乐平市林业局

反馈意见函

贵局《关于关于协助核查确认乐平市 2026 年高标准农田新建项目选址范围的函》已收悉，经研究，我局意见如下：

附图1:

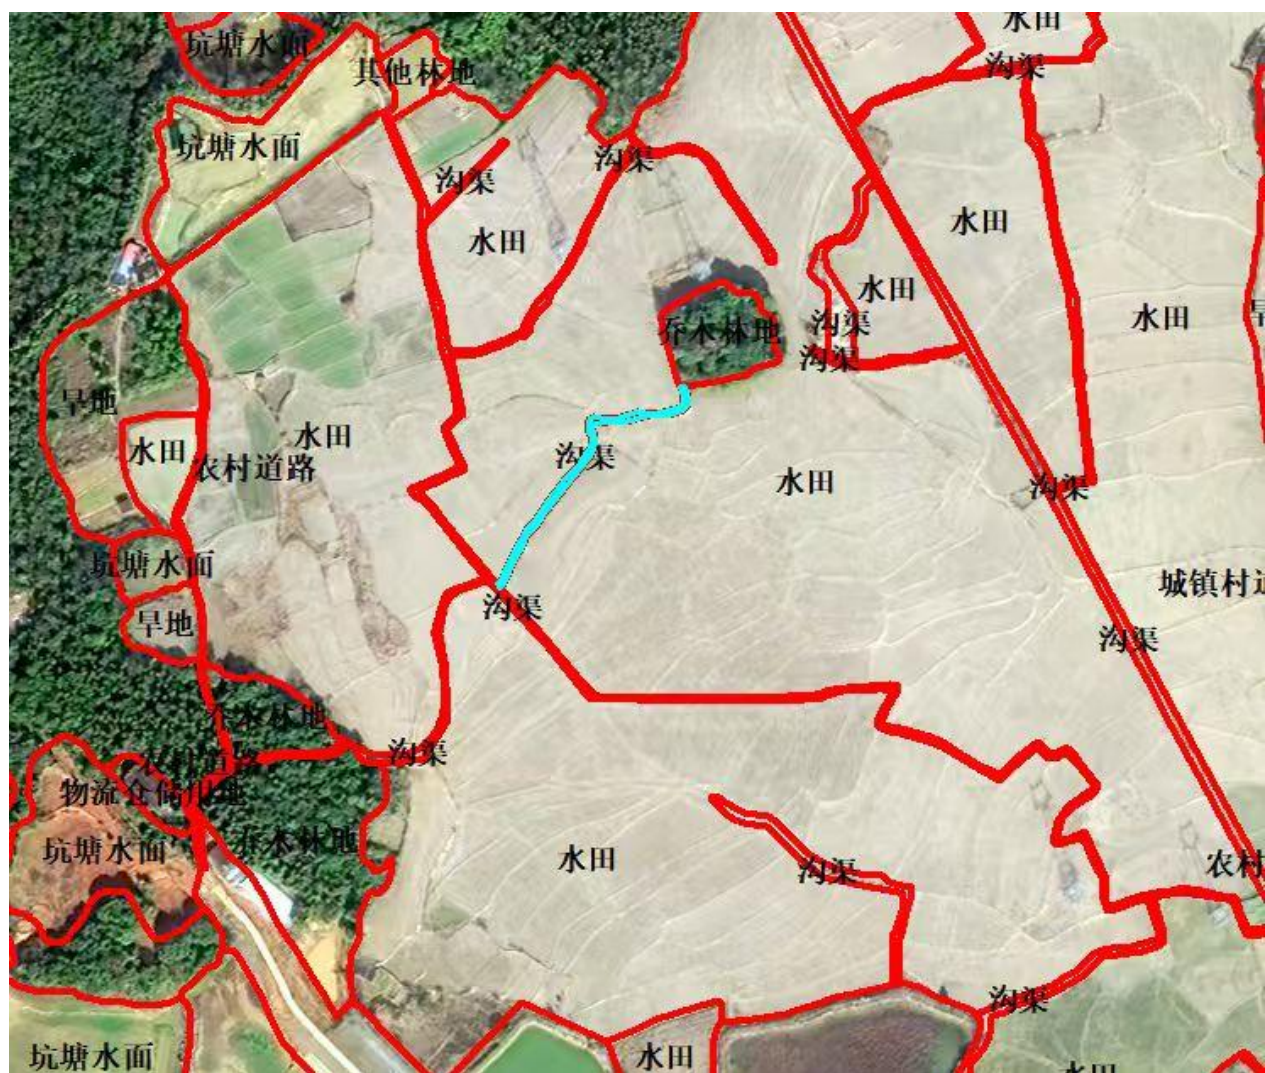
二、根据乐平市 2020 年国土变更调查数据，乐平市 2026 年高标准农田建设项目选址矢量数据涉及湿地 0.7773 公顷（其中涉及后港镇义方村沟渠湿地 0.0308 公顷、后港镇江罗村沟渠湿地 0.2595 公顷、临港镇临港村坑塘水面湿地 0.4869 公顷），具体位置见附图。

后港镇义方村沟渠湿地0.0308公顷

三、建议避让或调整涉及湿地地块，如项目无法避让或调整的因依法依规办理相关手续，其他无意见。

附图2:

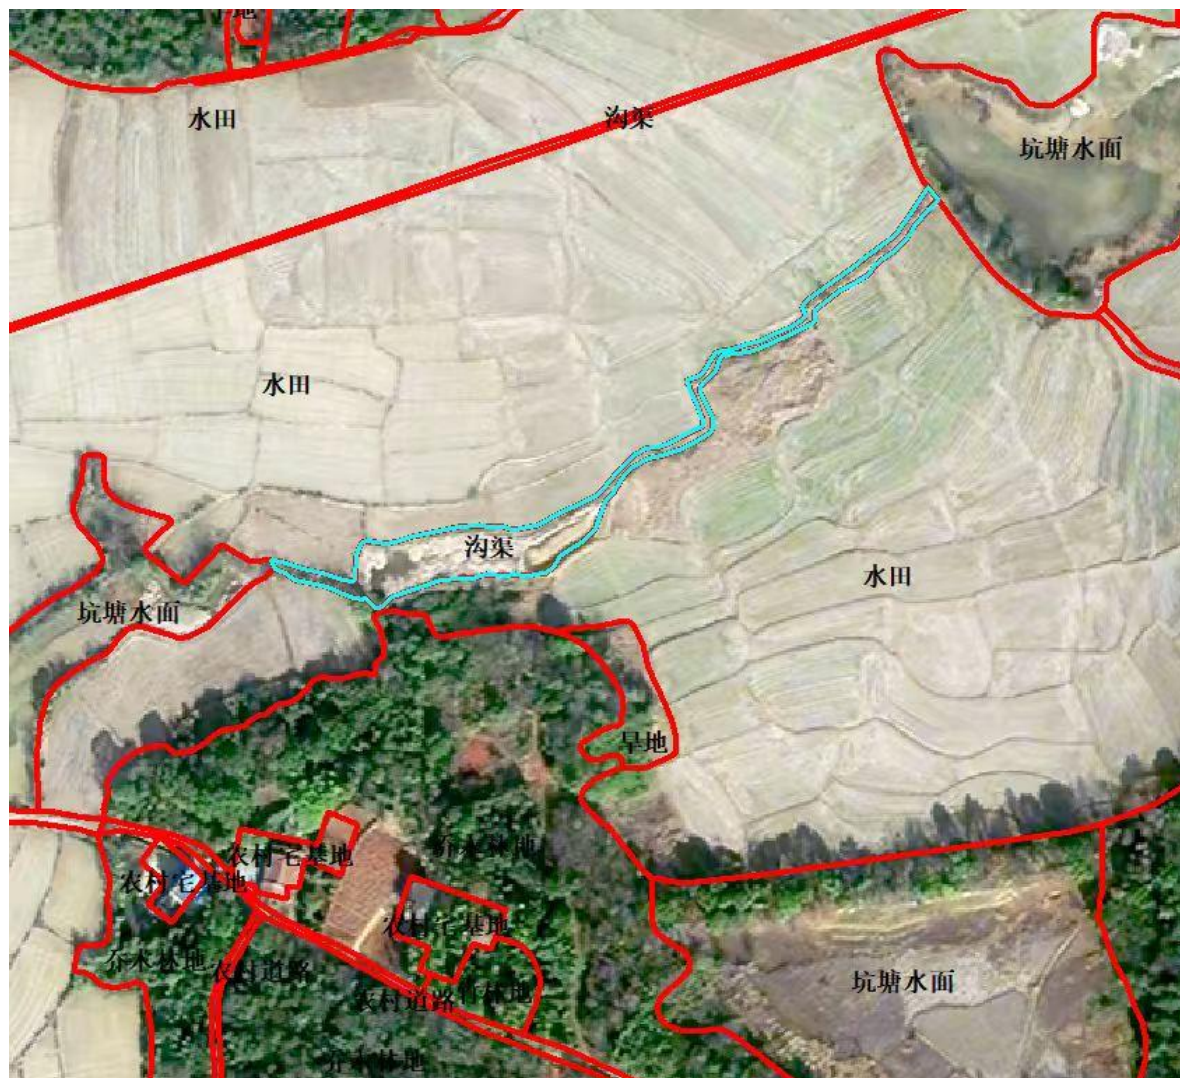
后港镇江罗村沟渠湿地0.2595公顷
